Experten-Gespräch Asse II am 09.11.2016

**zu den Laugenvorkommen auf der 750m Sohle und den geplanten Strömungsbarrieren,
Schachtanlage Asse II**

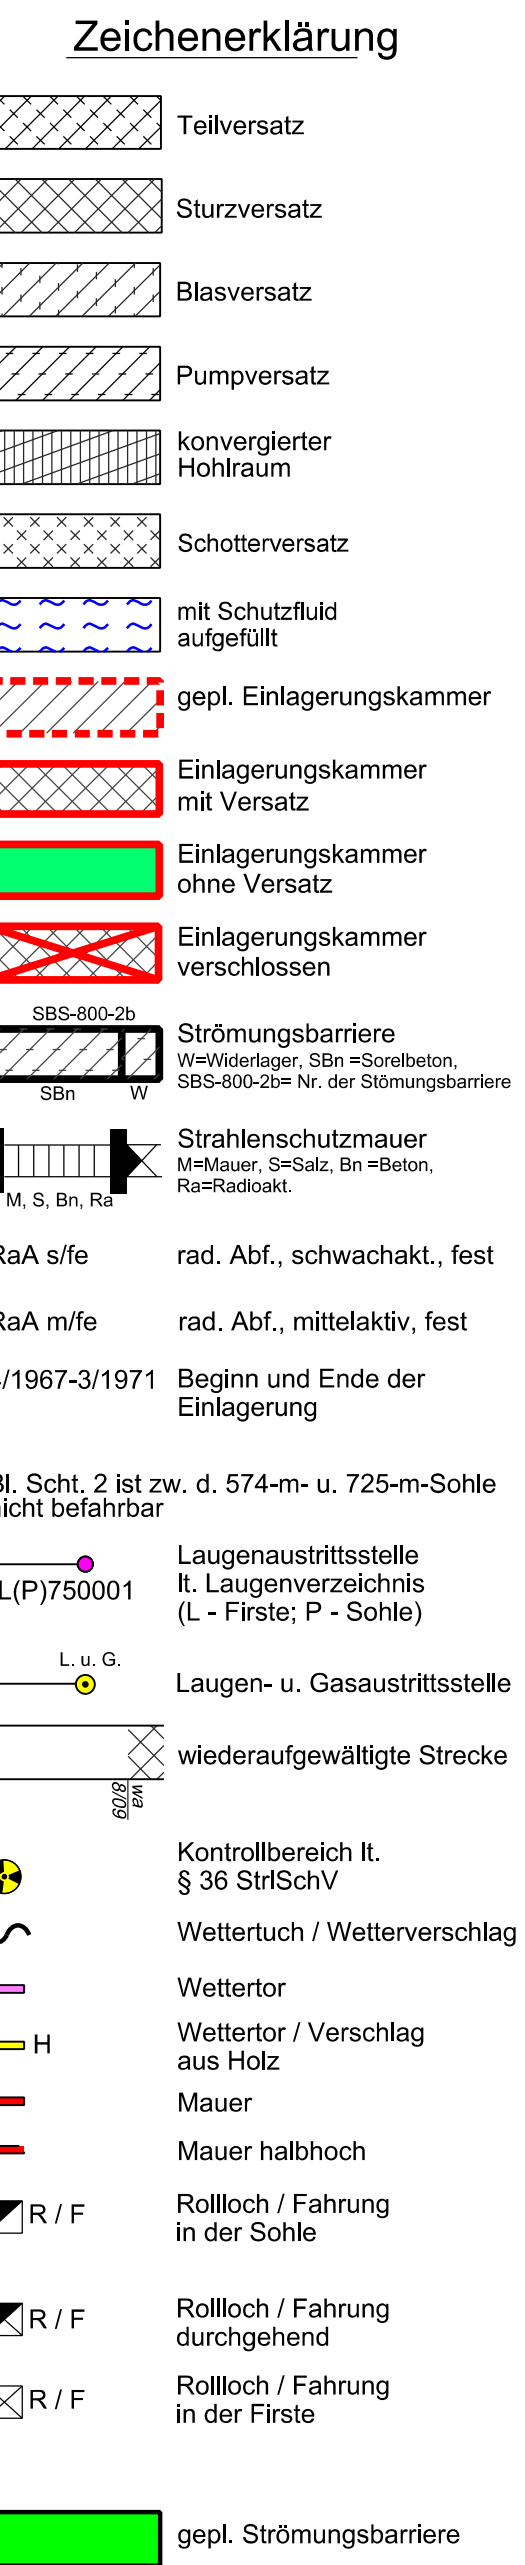
Offensichtlich bisher nicht bedacht wurden die Rückwirkungen des Topfkonzeptes auf die Salzlösungspegel und die Kontaminationsentwicklung in den Abfallkammern:

Bislang findet offenbar eine Drainage der Kammern statt, durch welche zwar kontaminierte Lösungen in die Begleitstrecken gelangen, aber gleichzeitig der Anstau von Salzlösungen in den Abfallkammern verhindert wird. Nur deshalb dürfte es bisher nicht zu Korrosionsprozessen und zur Bildung höher kontaminierter Salzlösungsmengen im größeren Umfang gekommen sein. - Sobald jedoch die Begleitstrecken zubetoniert werden, wird sich diese sehr negative Entwicklung zwangsläufig vollziehen!

Als Konsequenz der zubetonierten 750m Sohle und der sich anstauenden Reservoirs hoch kontaminierter Salzlösungen in den Abfallkammern würde eine Rückholung der Abfälle massiv erschwert oder verhindert, wodurch eine langzeitsichere Verwahrung der Schachanlage Asse II unmöglich wird.

Der Verfasser rät daher dringend dazu, von der Fortsetzung dieser Pläne zum Bau von Strömungsbarrieren und zur Umsetzung des Topfkonzeptes Abstand zu nehmen.

- Die bestehende Drainage sämtlicher Abfallkammern muss unter allen Umständen erhalten bleiben und sollte verbessert werden, mit dem Ziel Anstauungen von Salzlösungen in den Abfallkammern zu verhindern.

- Vor den Kammern 5, 6, und 7 sollten Erkundungen über evtl. bereits verschüttete Drainagewege vorgenommen werden und ggf. Drainagen wieder hergestellt werden.

- Soweit aus Gründen der Standsicherheit und Arbeitssicherheit Strecken und Infrastrukturräume auf der 750m Sohle zubetoniert werden müssen, sollte parallel dazu die Auffahrung einer neuen Begleitstrecke erfolgen, die der Rückholung der Abfälle dient und von der aus die Drainage der Kammern gewährleistet werden kann. Die Planung hierfür sollte unverzüglich in Angriff genommen werden.

- Die Auffahrung der neuen Rückholungs-Strecke sollte Zug um Zug mit der Ausbetonierung der alten Auffahrungen erfolgen, um die Rückholung durch praktische Maßnahmen vorzubereiten, um ein positives Signal zu setzen und um den Willen zur Rückholung zu dokumentieren.
